Estudio del anteproyecto de “Nueva avenida comercial - remodelación calle Vitoria” y sus alternativas

La asociación *Andando Burgos* presenta ante la opinión pública un análisis somero de lo que se ha hecho público del Estudio de Alternativas para una “Nueva avenida comercial - remodelación Calle Vitoria”, puesto en conocimiento de la ciudadanía en <https://plangamonal.aytoburgos.es/Actuaciones/INF/CalleVitoria/ficha.aspx>. Decimos esto porque no tenemos conocimiento del Estudio de alternativas completo, si es que existe, donde deberían estar expresados los objetivos generales y específicos, el análisis y el diagnóstico, los criterios técnicos de actuación y las estrategias que dan lugar a las tres alternativas, con su correspondiente justificación. Es evidente que nuestro esfuerzo por contribuir a una mejor definición de las soluciones sería más productivo si tuviéramos toda la información. Nuestro análisis no puede sino referirse y circunscribirse a un texto relativamente breve y tres planos. No disponemos de más información. A decir verdad, tampoco la hemos solicitado. Trabajamos con el material que se ha presentado públicamente.

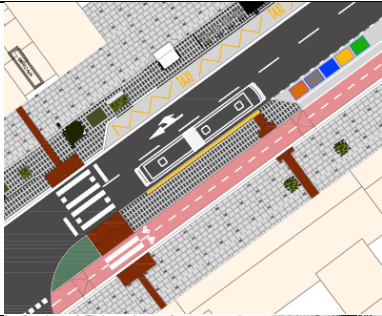
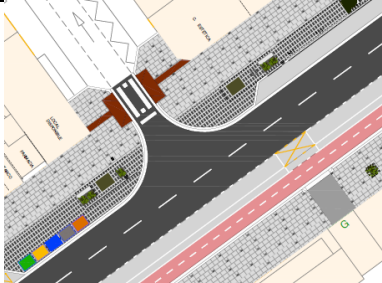
Además, según la información gráfica disponible, los vados peatonales se siguen planteando (como se hace incomprensiblemente de forma sistemática en Burgos), con pavimento táctil indicador de botones en toda superficie, frente a los 0,60 m de fondo que propone la norma y tan sólo a disponer en la transición entre el itinerario peatonal y el vehicular.

Es esperable que se dote a las bandas de aparcamiento de plazas específicas para personas con discapacidad o que los contenedores sean accesibles, al menos en cuanto su ubicación se refiere (sin desnivel).

– ALTERNATIVA 1. Observaciones por puntos significativos:

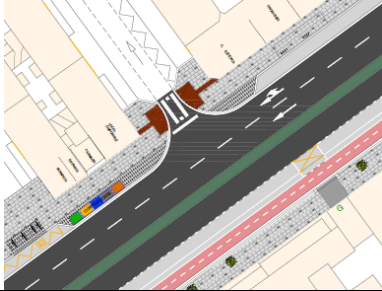
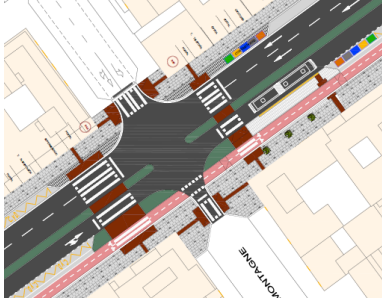
<ul style="list-style-type: none"> - Posible simplificación a 2 carriles el vial procedente de Santa Bárbara. El recorrido peatonal se reduciría y sería más amable. - Necesario incorporar un nuevo cruce peatonal para mejorar la permeabilidad desde la acera oeste de Santa Bárbara. - El carril bici en el entronque con la acera norte, se realiza o, a cota de acera o en el espacio peatonal existente (exige otra solución). - Muy forzados los ángulos del carril bici en los quiebros (90 grados); dificulta maniobra ciclista y causa interferencias con el espacio peatonal.
---	---

<ul style="list-style-type: none"> - El carril bici sigue entroncando con el existente. Pero el existente es acera-bici (por línea de fachada). - El primer paso de peatones de la calle Vitoria tiene mucha intensidad peatonal. La acera sur pierde anchura en este punto tan sensible por interferencia con la vía ciclista.
	<ul style="list-style-type: none"> - Posible reagrupamiento de zonas de aparcamiento en la zona adyacente a la parada de Bus para evitar interferencias con maniobras de estacionamiento durante el servicio.
	<ul style="list-style-type: none"> - Sería deseable atender a las 4 posibilidades de cruce peatonal (máxime con presencia de parada de bus). Exigiría incorporar un nuevo paso de peatones que permita continuidad desde acera oeste de calle San Bruno. - Mejorar visibilidad a izquierda en paso de peatones este (asegurar distancia adecuada) - Muy bien la plataforma única en la intersección a la Barriada Juan XXIII (pero ha de destacarse la prioridad peatonal en el cruce).

<ul style="list-style-type: none"> - Si la bici sube a cota de acera, el diseño debe ser diferente (color o textura), perdiendo su preferencia en ese tramo de acceso al Bus. El usuario va a buscar cualquier trayectoria cercana para bajarse o subirse. - Preciso incorporar marquesinas.
	<ul style="list-style-type: none"> - Pertinente solucionar también con acera continua.

<ul style="list-style-type: none"> - Misma problemática de bici tras la parada. - Se propone igualmente solucionar con acera continua en el cruce sur, de intersección con Grandmontagne.
	<ul style="list-style-type: none"> - La calle Centro se podría simplificar a un carril (que vaya disminuyendo la sección después de la isleta); Se aumenta la acera oeste que es muy estrecha. - Revisar visibilidad a la izquierda junto al paso de peatones de calle Vitoria. - Muy retranqueado el paso de peatones de Pablo Ruiz Picasso; se podría aprovechar a mejorar la trayectoria (acera continua).
	<ul style="list-style-type: none"> - Finalización de vía ciclista en espacio peatonal. - Se sigue retranqueando también su trayectoria "expulsándola" de la deseada y la que potencialmente pudiera tener en una futura prolongación. - Se siguen concibiendo las glorietas con dos carriles interiores. No necesariamente funciona mejor.

– **ALTERNATIVA 2. Observaciones por puntos significativos**

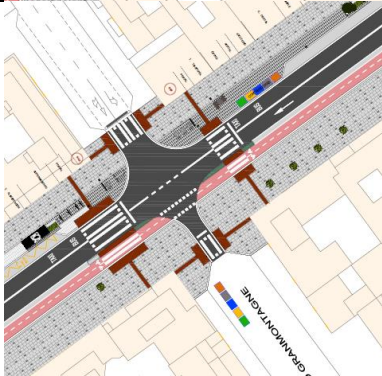
<ul style="list-style-type: none"> - Incorpora el paso de peatones necesario desde Santa Bárbara, pero obliga a realizar un recorrido excesivo a los peatones que siempre han circulado por la acera norte. - La trayectoria ciclista también sufre un quiebro excesivo y además invade mucho más el espacio peatonal. - Sigue forzada la trayectoria ciclista en las inmediaciones del paso de peatones en la acera sur (quiebros 90°).
---	---

<ul style="list-style-type: none"> - La acera continua, norte, no debe tener paso de cebra pintado. - ¿La mediana computará como espacio verde? - Misma problemática en parada de bus que en alternativa I. - Insistimos en la necesidad de incorporar el cuarto paso de peatones. - Al igual que en la alternativa I, el pavimento táctil de botones abarca más superficie de la necesaria.
	<ul style="list-style-type: none"> - Plantear acera continua
	<ul style="list-style-type: none"> - Valorar simplificar a 1 carril en vial norte. - Acera continua en Grandmontagne. - Misma problemática de carril-bici tras la parada de bus. - En el refugio, sería deseable que cupiese también una bicicleta que porte un peatón. - Atravesar la traza en dos veces puede ser poco idóneo (estudiar intensidad peatonal). - Bienvenido el cuarto paso de peatones. - Asegurar visibilidad del paso de peatones situado al este (contenedores cercanos).

<ul style="list-style-type: none"> - Idem alternativa 1: posible reducción de carril en Calle Centro: permitiría ser acera continua o al menos, reducir la calzada con la ampliación de acera oeste pertinente. - Posible incorporación de un paso de peatones al oeste del cruce. - Asegurar visibilidad en el vado norte del paso de peatones de calle Vitoria. - Se resuelve mejor la incorporación desde Pablo Ruiz Picasso que en la alternativa 1.

<ul style="list-style-type: none"> - Idem alternativa 1. Posible mejora en la ubicación del paso de peatones de DD.HH. - Retranqueo de la trayectoria ciclista en la periferia de la glorieta con finalización en espacio peatonal.
---	---
